INFORME DE AUDITORÍA N° 9777-2021-CG/GRAY-AC

**AUDITORÍA DE CUMPLIMIENTO
MUNICIPALIDAD DISTRITAL DE SANTIAGO DE
LUCANAMARCA, HUANCA SANCOS, AYACUCHO**

**"EJECUCIÓN CONTRACTUAL DE LA OBRA
MEJORAMIENTO Y AMPLIACIÓN DEL SERVICIO DE
AGUA POTABLE Y SERVICIO DE EXCRETAS EN LAS
LOCALIDADES DE SANTA ROSA DE CCOCHA,
SULLCARAY, LUCANACCASA Y EN LA CAPITAL DEL
DISTRITO DE SANTIAGO DE LUCANAMARCA-HUANCA
SANCOS-AYACUCHO"**

Imagen n.º 5
Habilitación de acero para las vigas de amarre

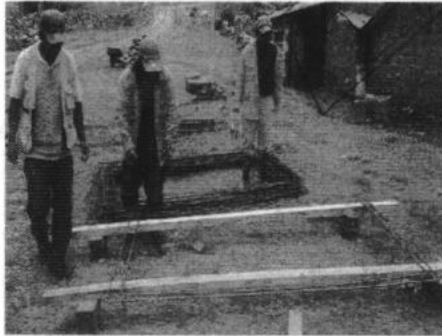
- En la valorización de obra n.° 5, "panel fotográfico", (Apéndice n.° 38, Apéndice n.° IT-17), se incorporó impresiones fotográficas sobre la ejecución de las casetas para UBS con muro de ladrillo tipo sogá y cara vista, y sin las columnas de concreto armado; así como, habilitación de acero corrugado, encofrado y vaciado con concreto en la viga de amarre incluye dintel sobre los vanos, y la instalación de tres (3) vigas de madera, así como, la instalación del sistema de desagüe, como se presentan en las imágenes n.° 5, n.° 6, n.° 7, n.° 8 y n.°9.
